榕发·瀚棠项目

——拟变更方案

总平面图

地下一层平面图 1:500

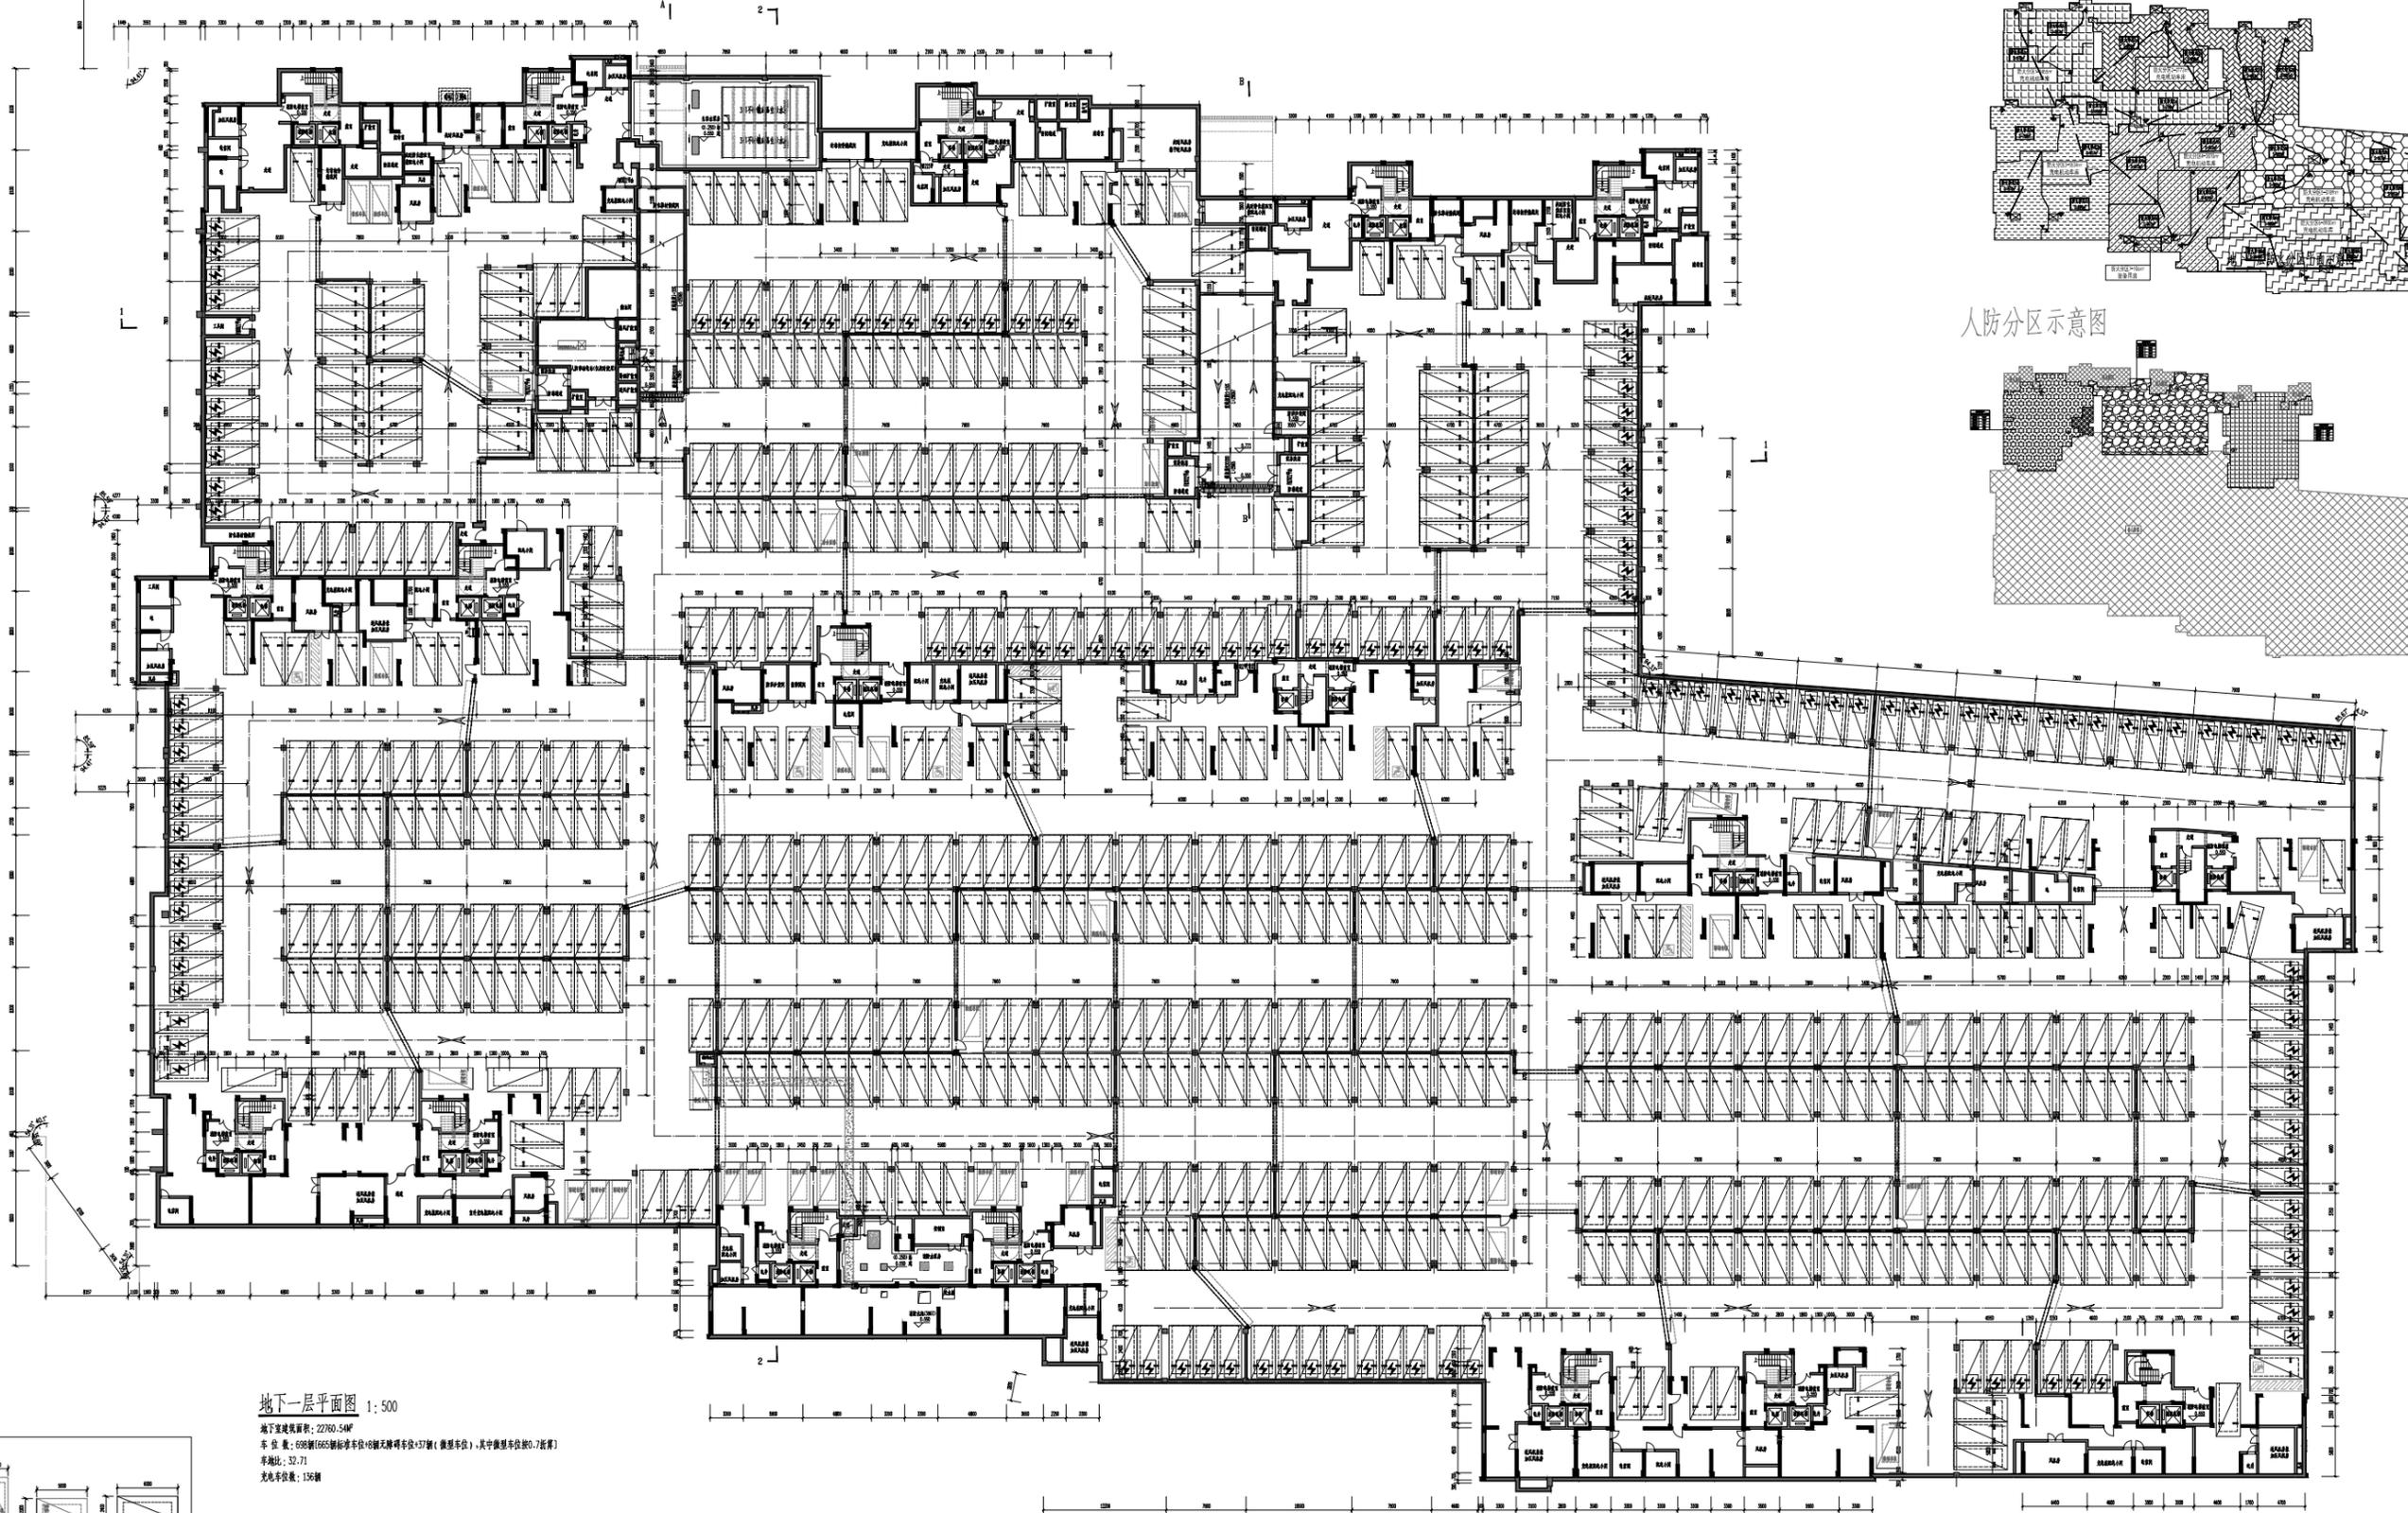
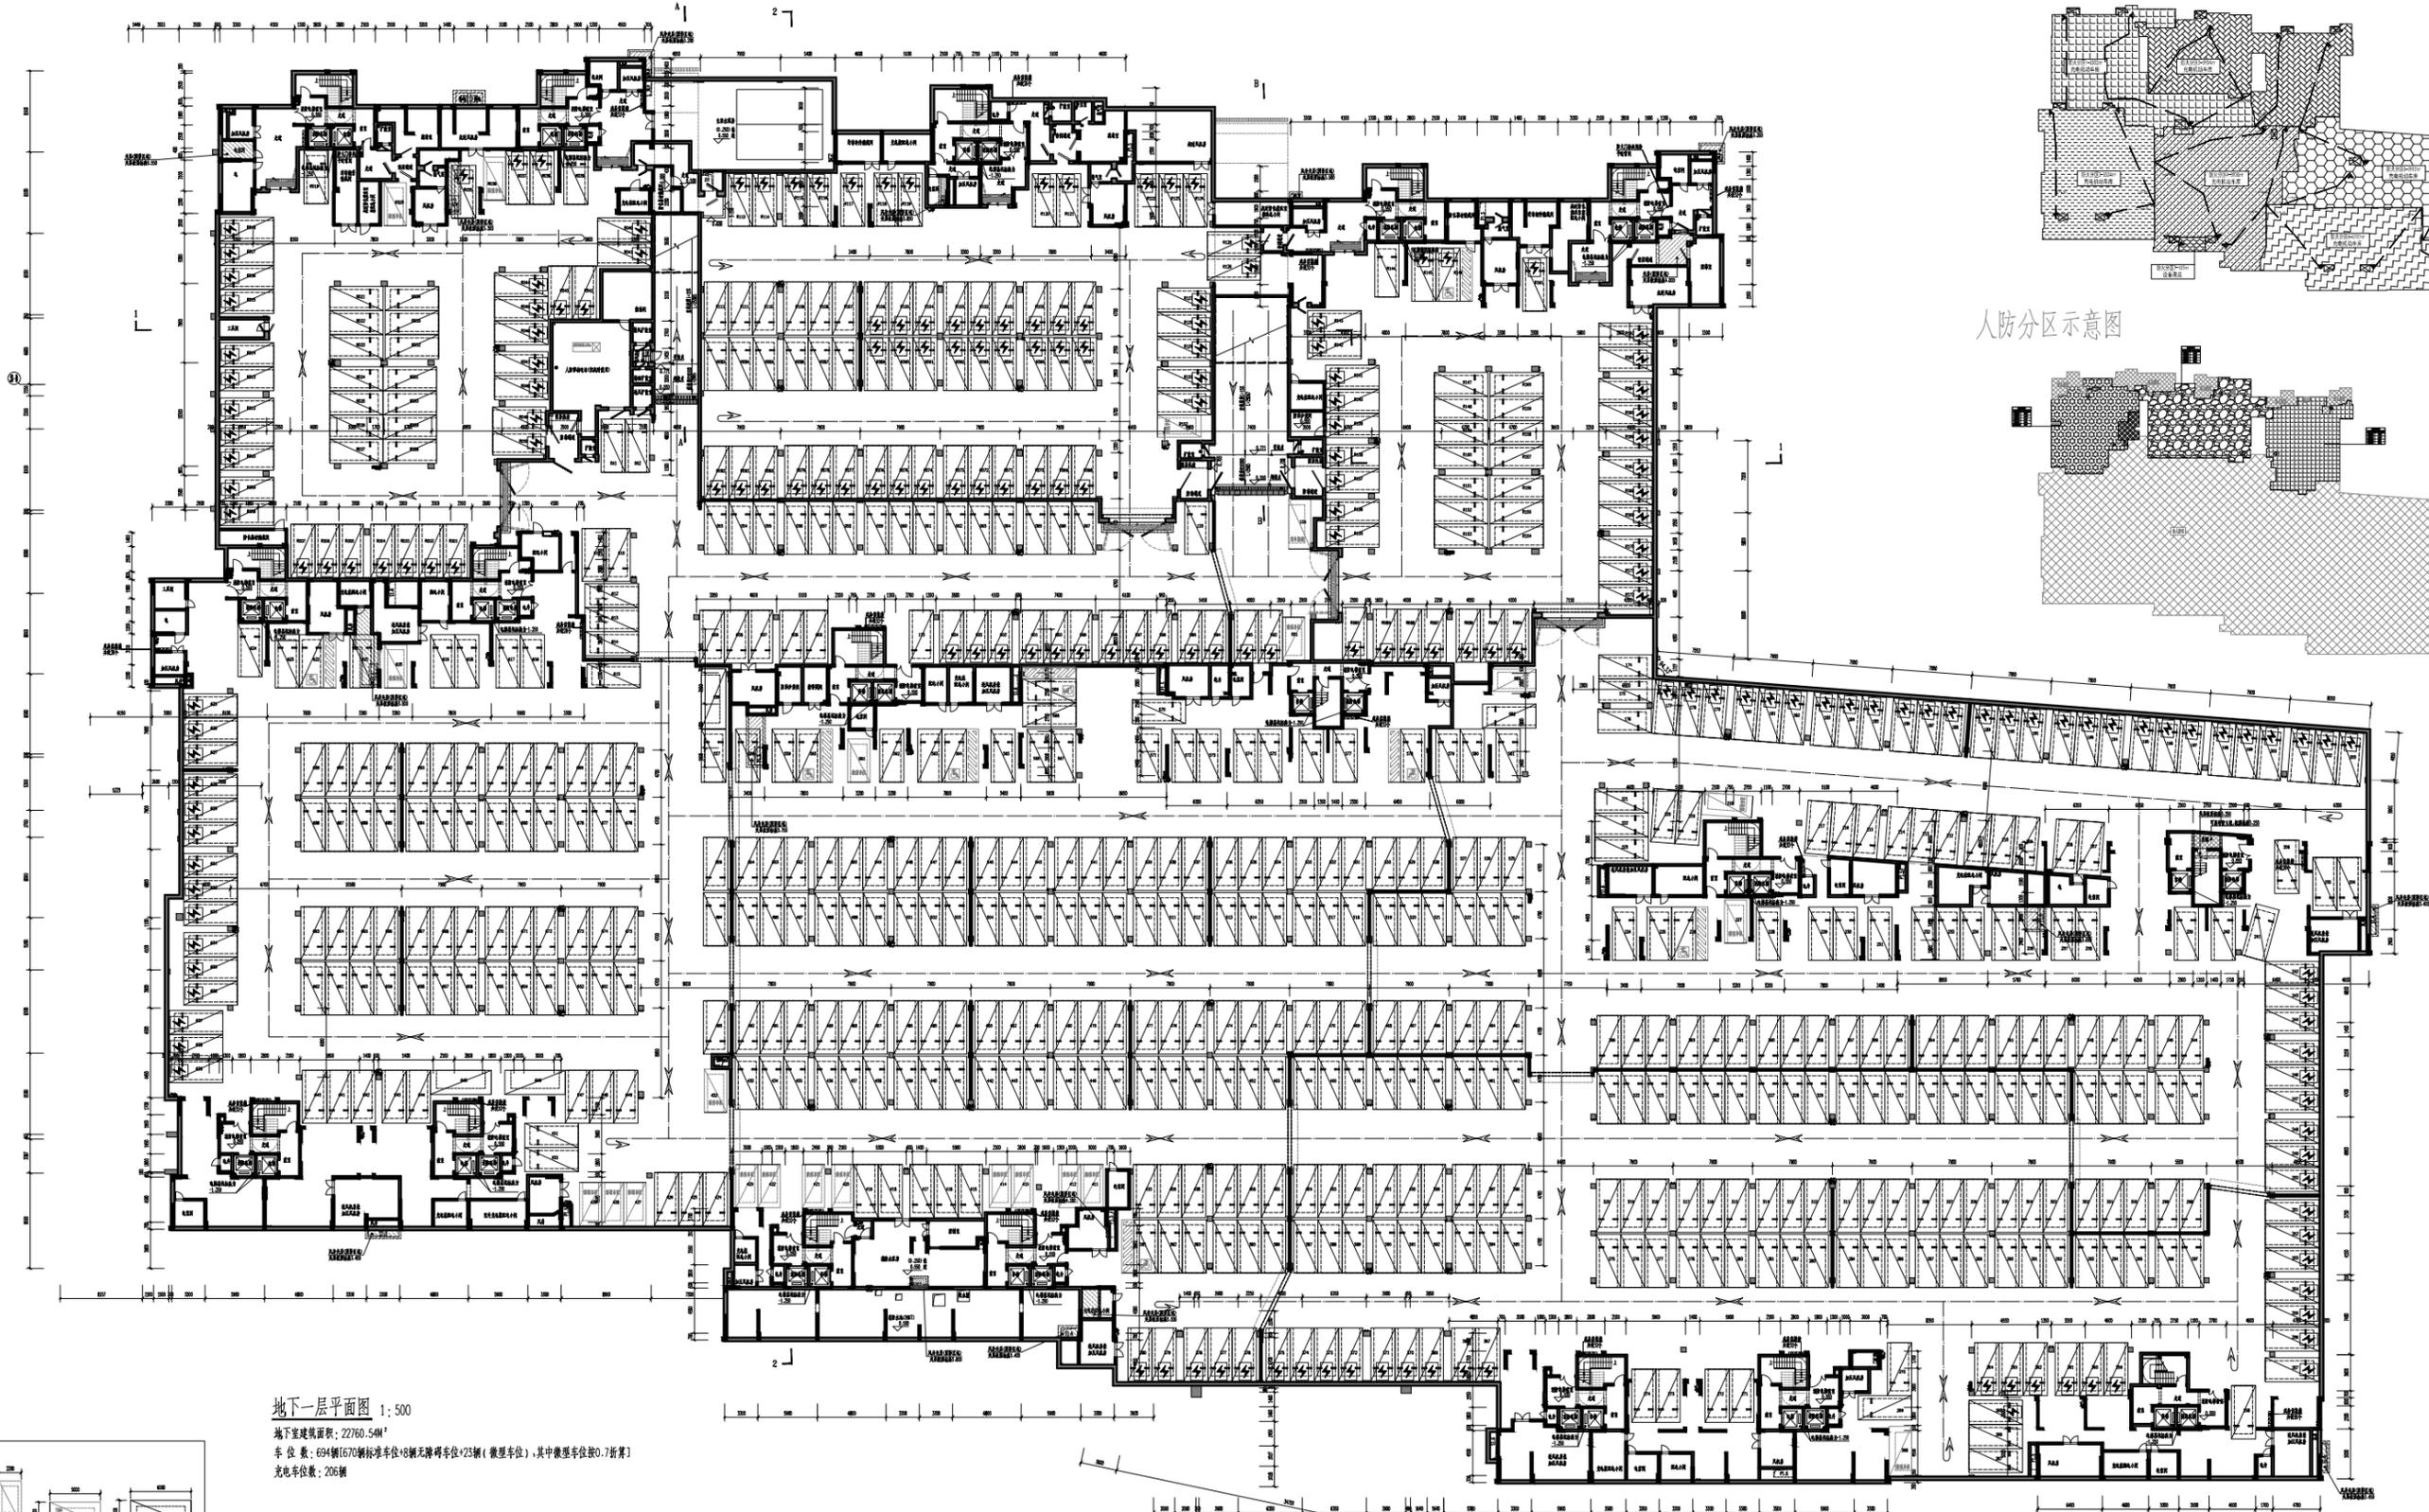
地下室建筑面积不变，平面调整，车位数 698 辆调整为 694 辆，其中充电车位 136 辆调整为 206 辆，新增的 70 辆充电车位设于人防区。

地下室建筑面积不变，平面调整，车位数 698 辆调整为 694 辆，其中充电车位 136 辆调整为 206 辆，新增的 70 辆充电车位设于人防区。

一层局部平面图

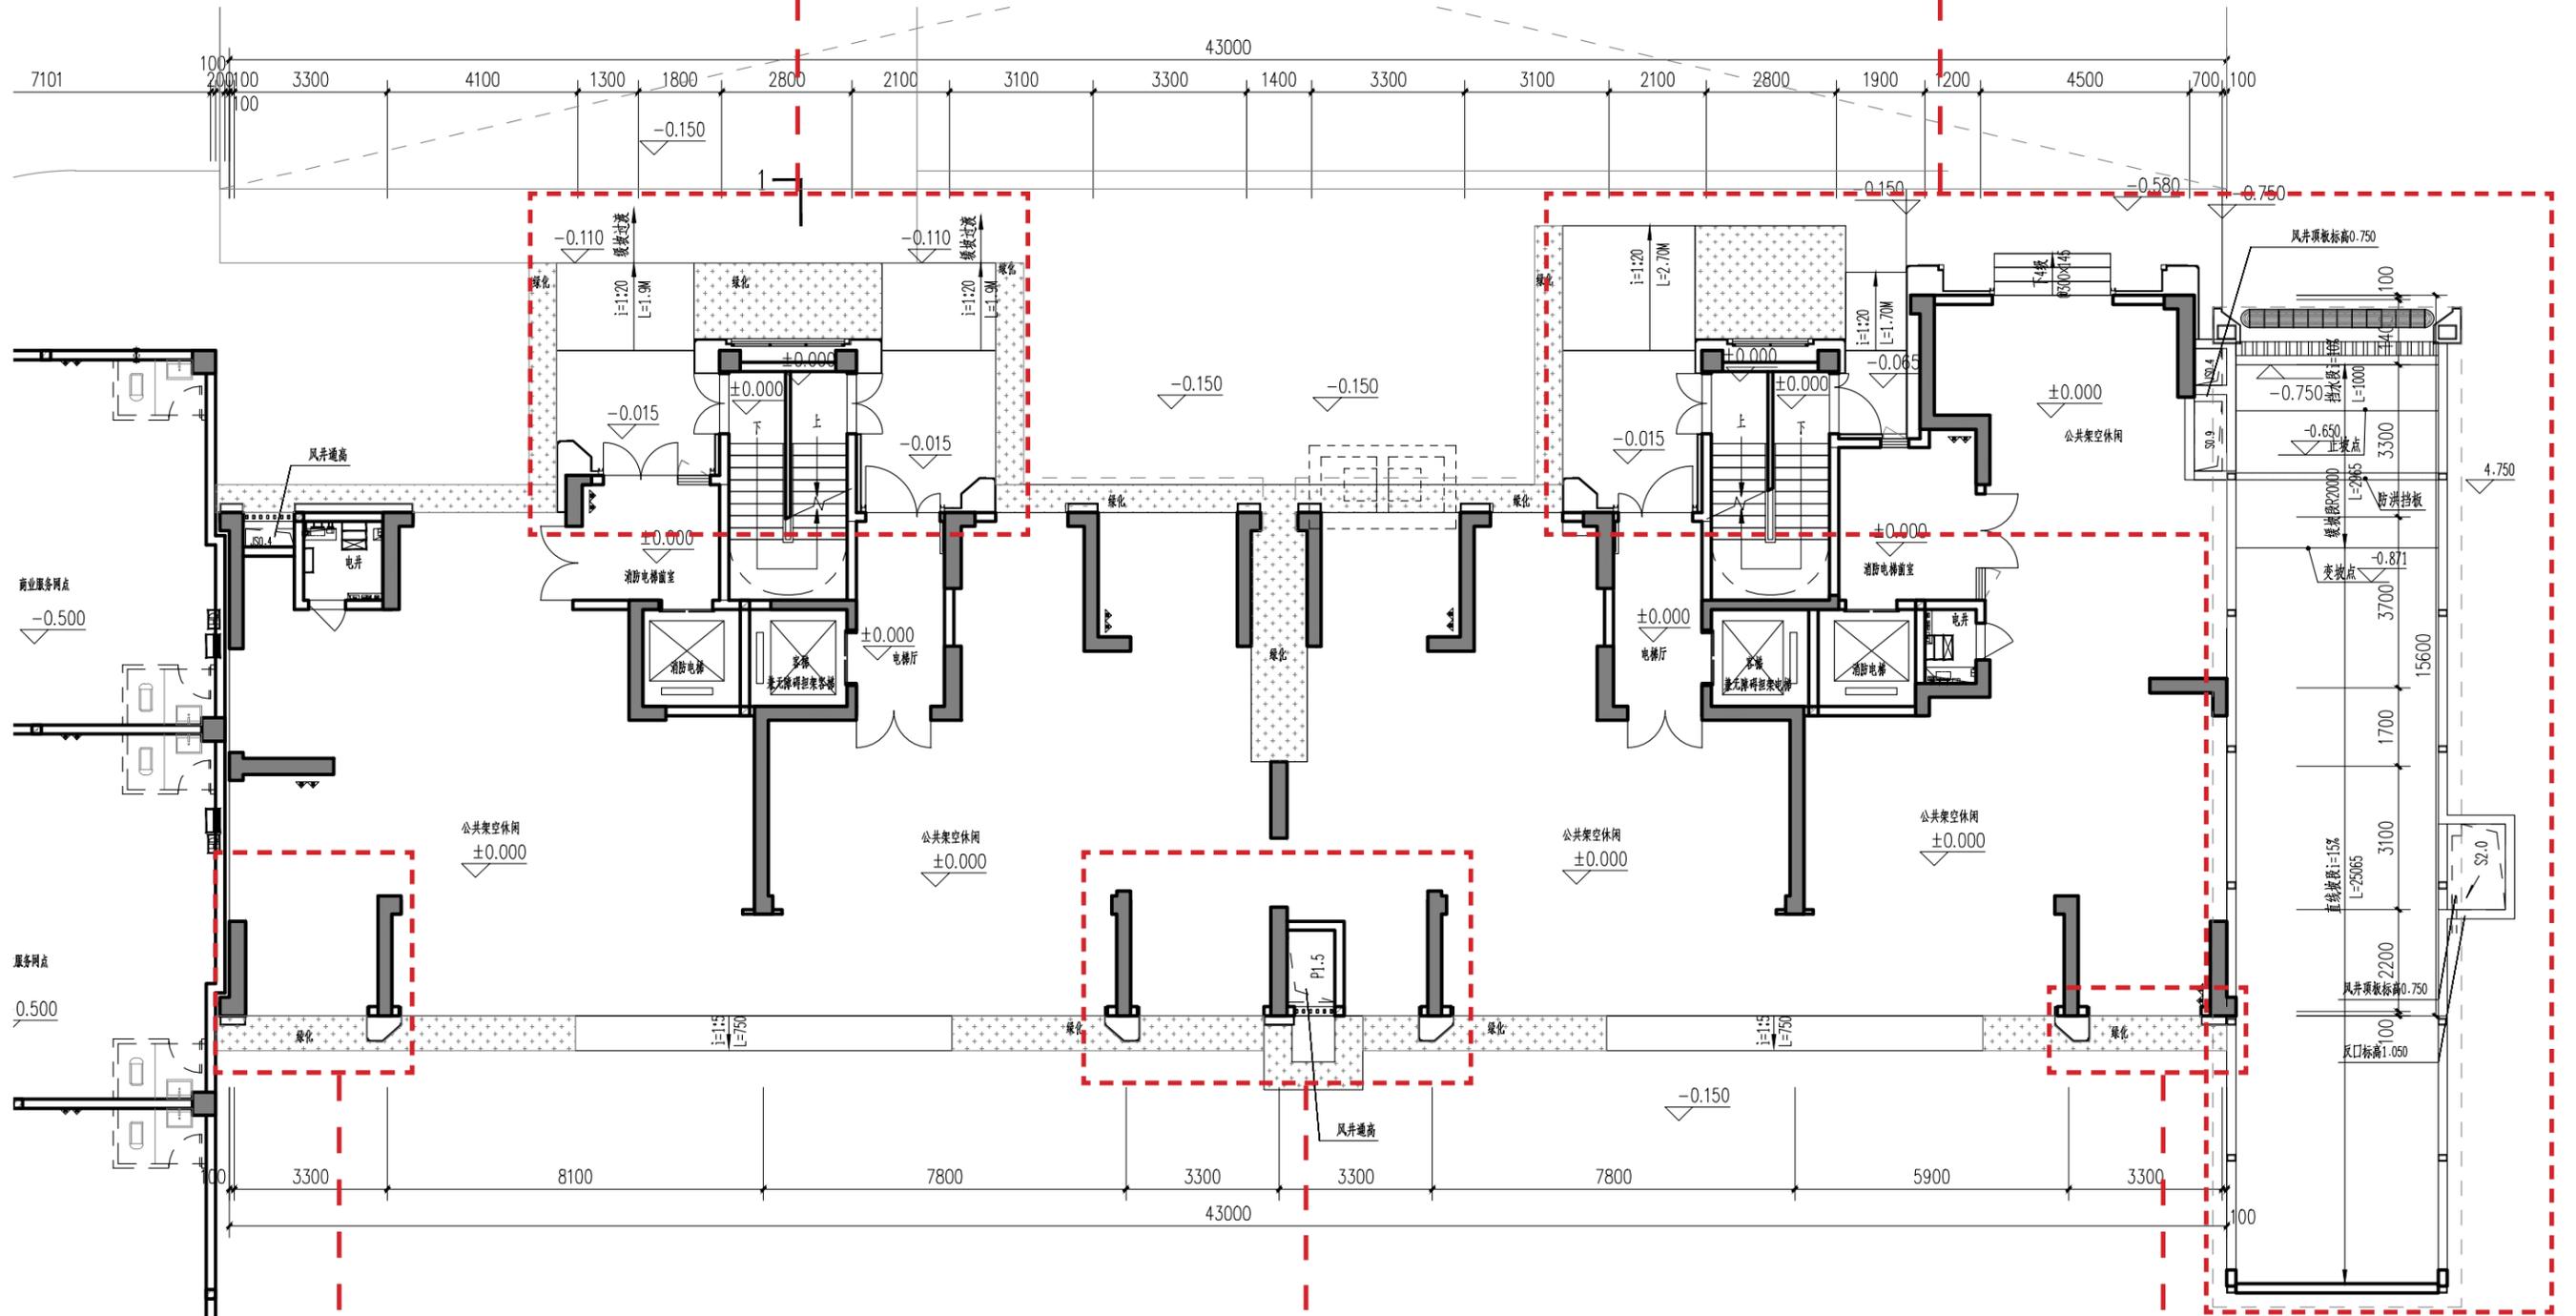
门厅外包铝板造型、缓坡宽度调整

门厅外包铝板造型、缓坡宽度调整，
右侧补充坡道平面及风井

风井取消，增加外包米白色仿石铝板造型

增加外包米白色仿石铝板造型，风井尺寸调整

增加外包米白色仿石铝板造型

建筑基底面积由 1096.64m² 调整为 1100.47m²，
其他不计容面积：其中风井面积由 9.06m² 调整为 3.78m²，
架空层面积由 404.30m² 调整为 409.58m²。
